Komentar usklajenosti izhodišč študije in IDZ pri načrtovanju zadrževanja meteornega odtoka iz območja OPPN Bizjaki in komentar usklajenosti izdelane študije z izdelano celovito hidrološko-hidravlično študijo porečja Vipave

Slika 1: Prikaz načrtovanega območja

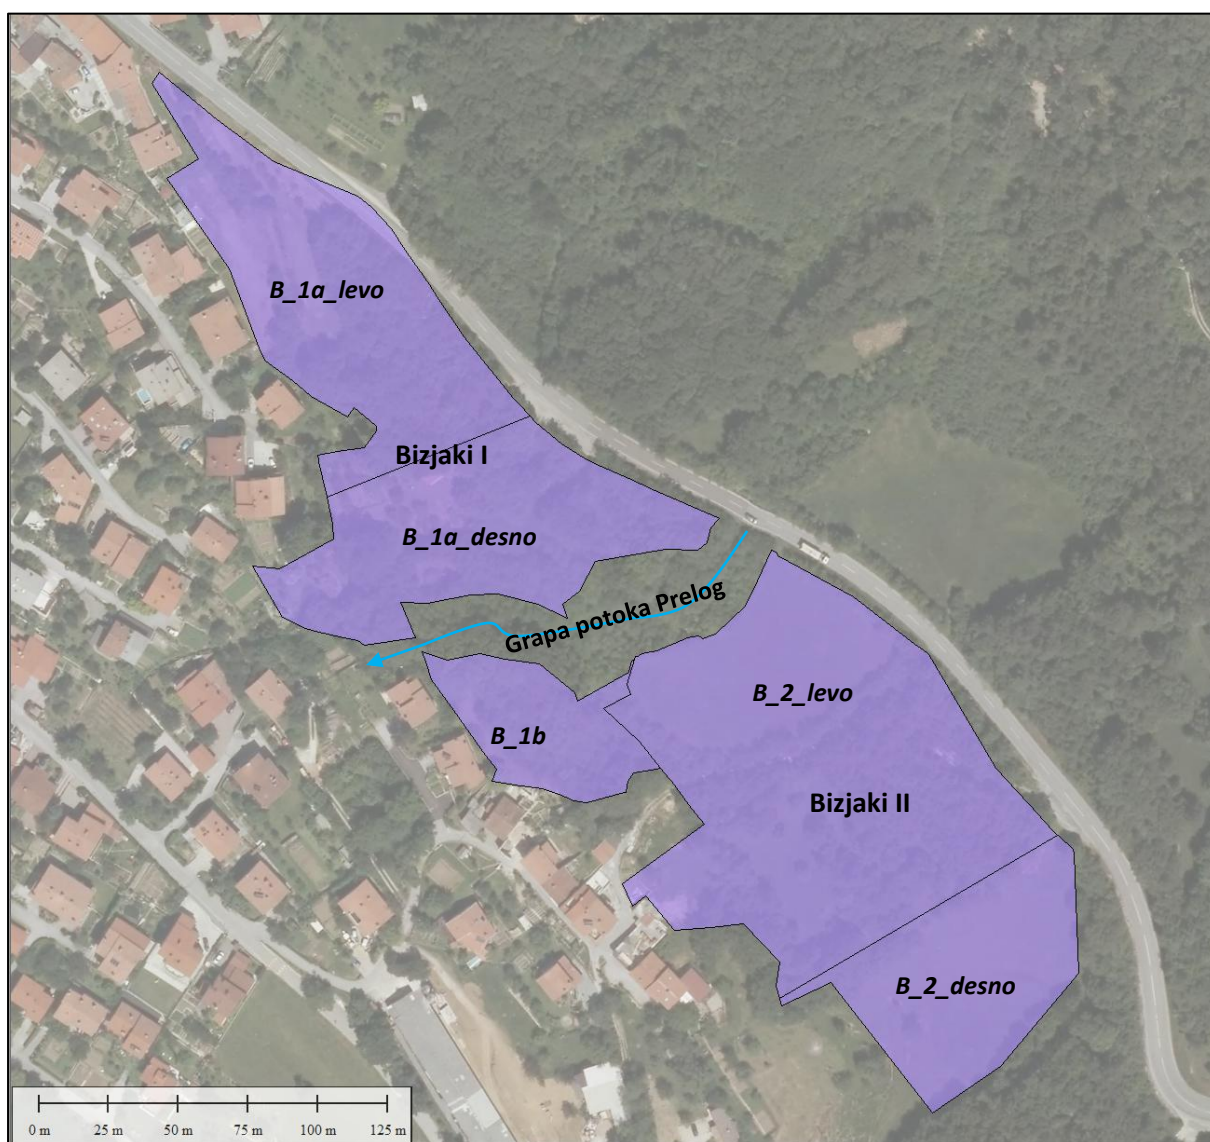
Novembra 2024 je bila izdelana strokovna podlaga »Izdelava hidrološko hidravlične študije za območje Slejkoti in Bizjaki v občini Ajdovščina – soseska Bizjaki I. in II.« (v nadaljevanju predhodna študija 1), ki je naslovila način vodenja meteorne vode iz območja OPPN Bizjaki. Območje analize se je razdelilo na pet delov kot prikazuje Slika 1.

Slika 2: Prikaz območja OVR (območje veljavnosti rezultatov) cHHŠ Vipave in območja OPPN Bizjaki

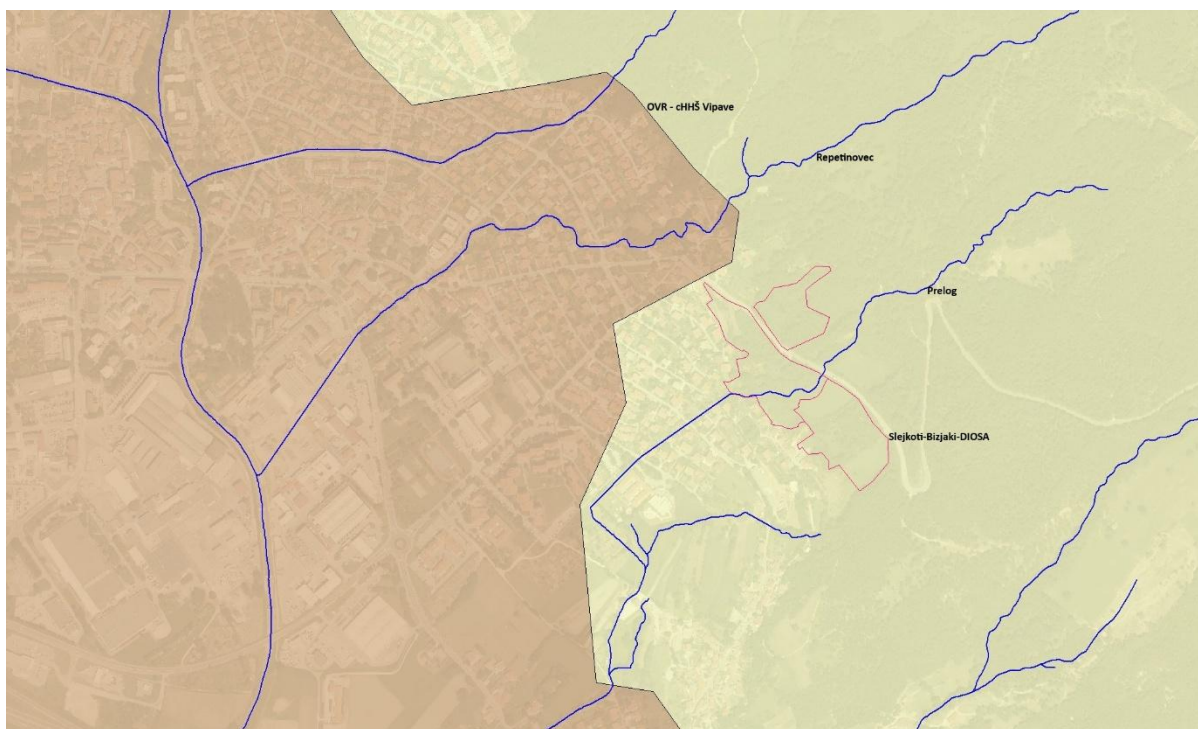
cHHŠ Vipave modelne vrednosti padavin tudi pridobili. Slednje je znotraj predhodne študije 1 tudi izpostavljeno. Ker so rešitve (zadrževanje) podane na način (vsaj) ohranjanja nevtralnega odtoka (nova utrjena območja), bistvenega vpliva na vršne pretoke tangiranega odvodnika nove ureditve nimajo. Prikaz območja obdelava znotraj cHHŠ Vipave in tarčno območje OPPN Bizjaki prikazuje Slika 2.

Slika 2 izkazuje, da se hudournik Prelog v sklopu cHHŠ Vipave, vsaj v zgornjem delu, ni obdeloval. Kot že omenjeno, predmet predhodne študije 1 ni bila poplavna analiza, ampak podajanje izhodišč vodenja meteornih voda. Skupna točka obeh študij so tako padavine, ki pa so usklajene.
